**# 016**

1 augustus  
2006

**Technical Bulletin**

## PowerGrip® Kit K015541XS voor Ford dieselmotoren

Fig. 1 Nieuwe automatische spanrol

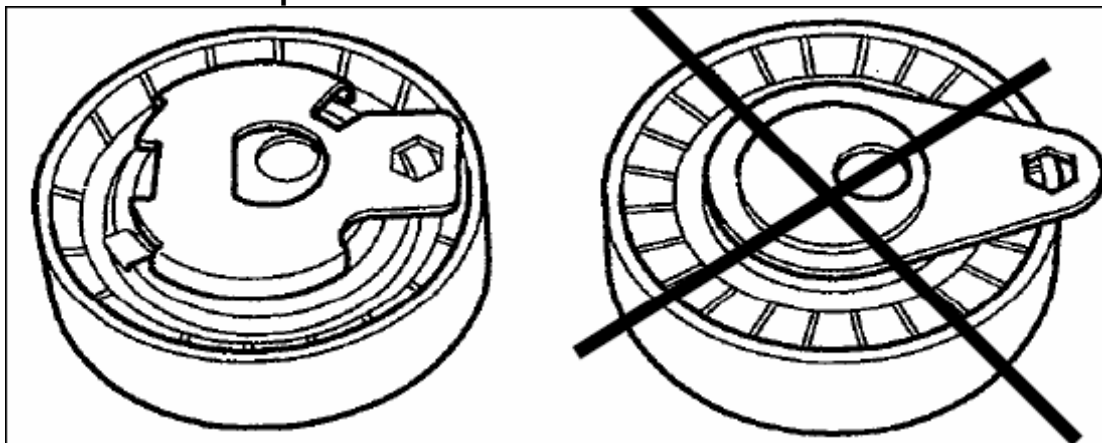
Echter, de allereerste modellen van de Ford Focus en de Ford Fiesta waren voorzien van een vaste spanrol. Kort na de introductie van deze voertuigen heeft Ford in Juli 2000 besloten de vaste spanrol te vervangen door een nieuwe automatische spanrol. Alle voertuigen die van origine uitgerust zijn met een vaste spanrol moesten voorzien worden van een automatische spanrol.

Fig. 1 toont de oude vaste spanrol rechts en de nieuwe automatische spanrol links.

Om een distributiekitvervanging te doen met een opwaardering van een vaste naar een automatische spanrol betekent dit echter wel dat er een aantal extra aandachtspunten zijn.

Fig. 2

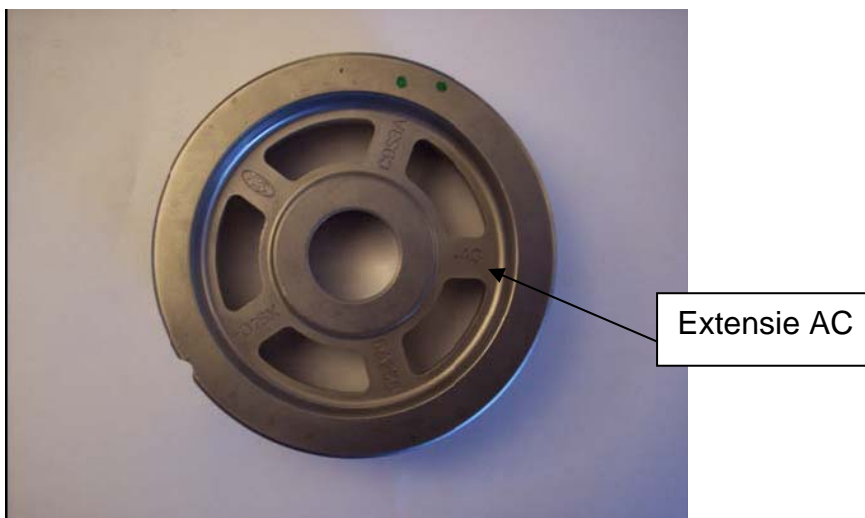
Controleer of het onderdeelnummer van de nokkenasschijf eindigt op **AC** (Fig. 2). Als het onderdeelnummer van de nokkenas schijf eindigt op **AB**, monteer een nieuw tandwiel met OE ref. XS4Q6A256AC.

Fig. 3

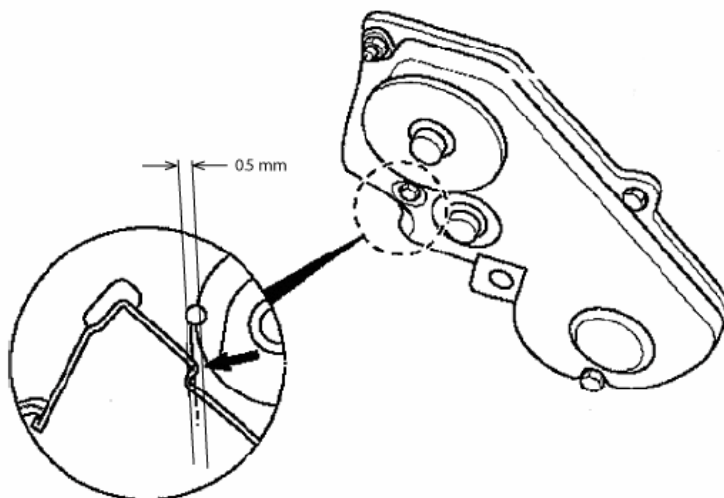
Als de vaste spanrol vervangen is door een automatische spanrol, dan moet de distributieriem beschermkap ook gemodificeerd worden.

Vijl de binnenkap bij (0.5mm) zoals in Fig. 3 weergegeven. *Beschadig de distributieriem beschermkap niet door teveel van de hoek bij te vijlen.!*
